Hi-Fi TUNER-AMPLIFIER 22RH720

S SERVICE

Service Information

Addendum to Ba1536
Aanvulling op Ba1536
Complément à la Ba1536
Ergänzung zur Ba1536

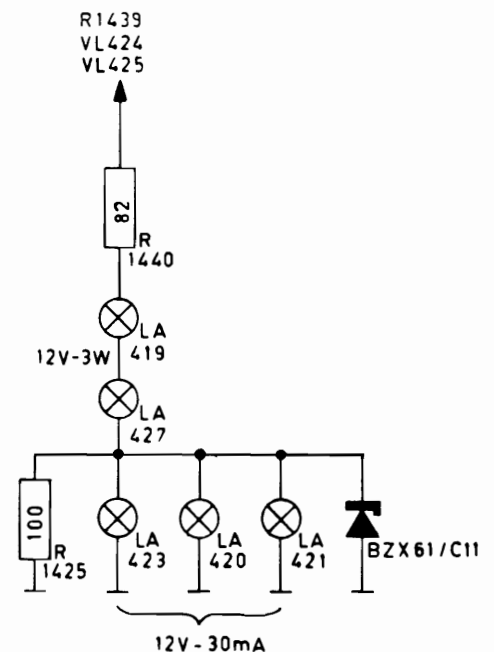
The useful life of the lamps has been extended in accordance with the method shown in the drawing.

Um die Lebensdauer der Lampen zu verlängern, wurde nach einer Lösung gesucht, die aus der Zeichnung ersichtlich ist.

To be added: BZX61/C11 (5322 130 34256)

R1440 ändern in 82Ω -5 W (4822 112 20078)

D1397, 1398 ändern in BZY88/C5V6 (4822 130 30193)

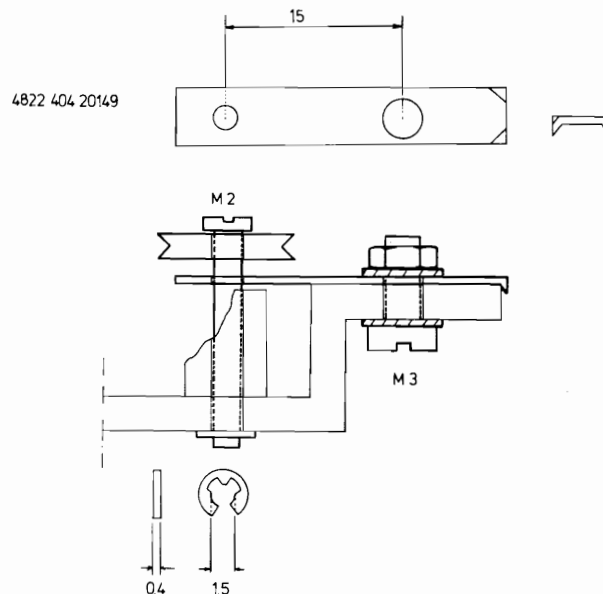
Il peut arriver que l'entraînement tombe en panne parce que la came sous le galet de glissement qui supporte la poulie, se brise.

On pourra remédier à ce défaut comme suit:

Fit the bracket as shown in the drawing. Replace the bearing pin by a bolt M2x25 and fix it at the front with a clamping ring.

Monter l'étrier comme indiqué sur le dessin. Remplacer la broche de palier par un boulon M2x25 et le fixer à l'avant par un anneau de serrage.

Fig. 1

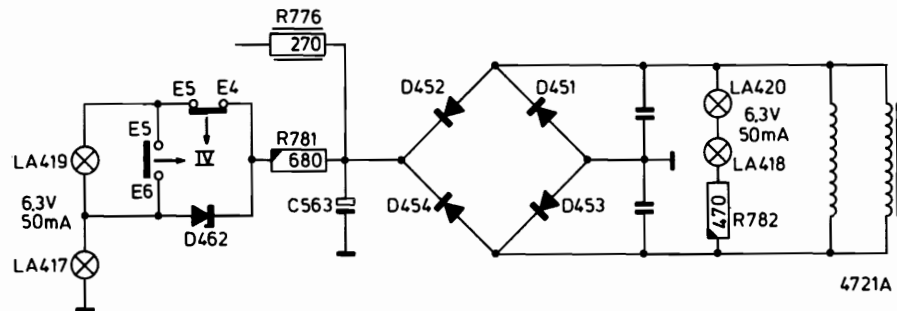
- a. To extend the lives of the lamps, the illumination circuit has been modified as shown in Fig. 1. The two VU meters are now illuminated by means of AC voltage.
R781 - 270 Ω - $\frac{1}{2}$ W has been replaced by a resistor of 680 Ω , 1 W.
R782 - 470 Ω - 1 W has been added.
- b. For reasons of production the following diodes and transistors have been replaced:
D456, 457, 460, 461 (OF156) by BA220 - 5322 130 34221
D458, 459 (BA 216) by BAW62 - 5322 130 30613
TS421, 422, 425, 426 (BC159) by BC559 - 4822 130 40963
TS423, 424, 429, 430 (BC148b) by BC548b - 4822 130 40937
TS427, 428, 433, 434 (BC148) by BC548 - 4822 130 40938
TS431, 432 (BC158a) by BC558a - 5322 130 44197
TS435, 436 (BC147) by BC547 - 5322 130 44257

Fig. 2

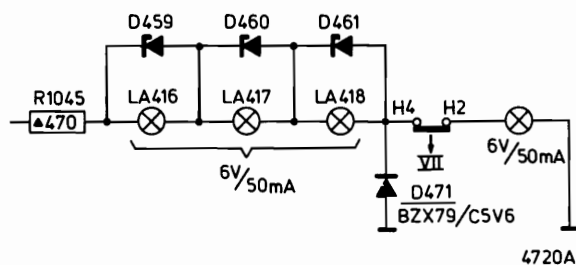
- c. For reasons of production the following diodes have been replaced:
D461, 466 (BA216) by BAW62 - 5322 130 30613
D463, 468 (OF156) by BA220 - 5322 130 34221
- d. R1045 has been replaced by a resistor of 470 Ω - 2 W
Added: Three diodes BZX79/C5V6 (D459, 460, 461) across the lamps LA416, 417, 418 (see Fig. 2)
Reason: Extending the lives of the lamps.
